SAKSPAPIR

Saksnr	Utval	Type	Dato
068/19	Plan- og miljøutvalet	PS	19.06.2019
044/19	Kommunestyret	PS	27.06.2019

Detaljplan Nystøltunet - 2.gongs handsaming - Eigengodkjenning av plan - planID 1263-201603

Utsnitt justert plankart Nystøltunet 22.5.2019

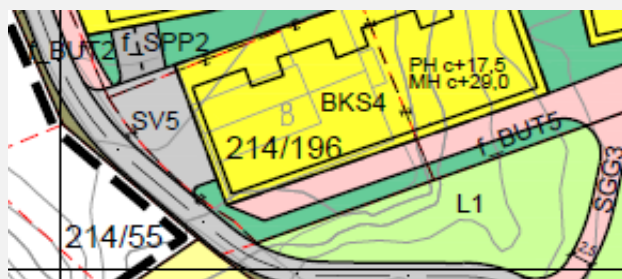
Statens vegvesen har i sitt innspel peika på at Nystøltunet ligg svært nær området for nye skule i området. Samstundes overlapper planområdet delvis med gjeldande for Fyllingsnes, planID 1263-200807.

For å sikre tryggast mogleg skuleveg og planmessig bidra til trafikktryggleiken i området er det naturleg at planområdet vert strekt austover langs Fyllingsnesvegen med ei utviding primært for fortau slik at dette vert samanhengande

I kartet er planområdet utvida om lag frå dei stipla linene som går over vegen. Justeringa av planområdet må reknast som mindre og koplar saman dei to planområda.

Risiko- og sårbarhetsanalyse

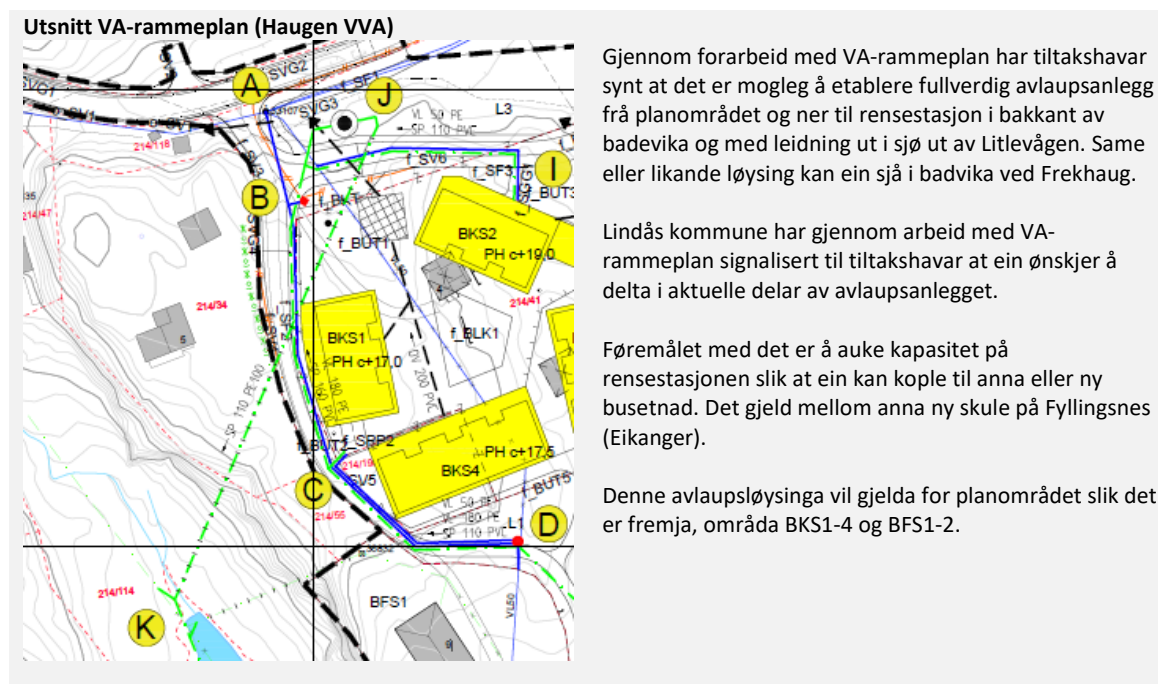
Fylkesmannen hadde fleire merknader knytt til ROS-analysen.

For det fyrste ei klar forventning om at spørsmål om skred og ras i regulerte felt vert avklart under planarbeidet og ikkje knytt til vilkår i ein framtidig byggesak, jfr rundskriv H-5/18 om Samfunnsikkerhet i planlegging og byggesakshandsaming.

Vidare oppfatter ein at ROS-analysen er uklar og manglar dels vurderingar. Risikomatrissa må nyttast på same måte til alle tema slik at vurderingane vert eintydige og har samanheng med aktuelle hendingar.

Det er etter dialogmøte utarbeidd eiga skredvurdering av området og ROS-analyse er gjennomarbeida og forbetra.

Den mottekne ROS-analysen er oppdatert og forbetra. Analysen inneheld ei farekartlegging og ei sårbarhetsvurdering knytt til naturhendingar og uønska menneskeskapte. Dette gjeld mellom anna vind, nedbør, skog- og lyngbrann, skred og trafikktilhøve.
